改善箇所説明図

② エアチャージパイプ

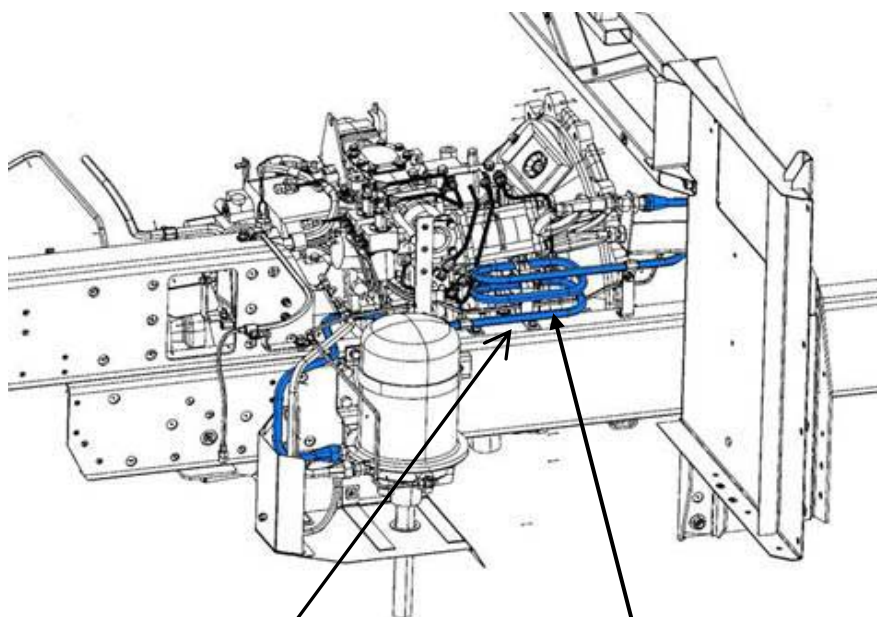
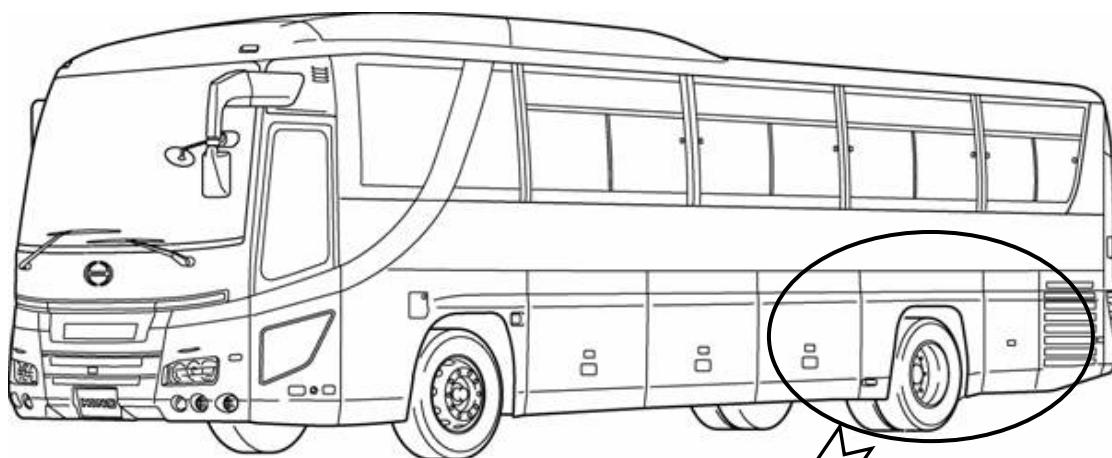
基準不適合発生箇所

制動装置のエアチャージパイプの固定方法が不適切なため、エンジン振動等により当該パイプに亀裂が生ずるものがある。そのため、そのまま使用を続けると、当該パイプからエアが漏れ、エアの供給量が減少してエアの充填時間が長くなるおそれがある。

全車両、当該エアパイプを新品と交換するとともにクリップを1個所追加する。
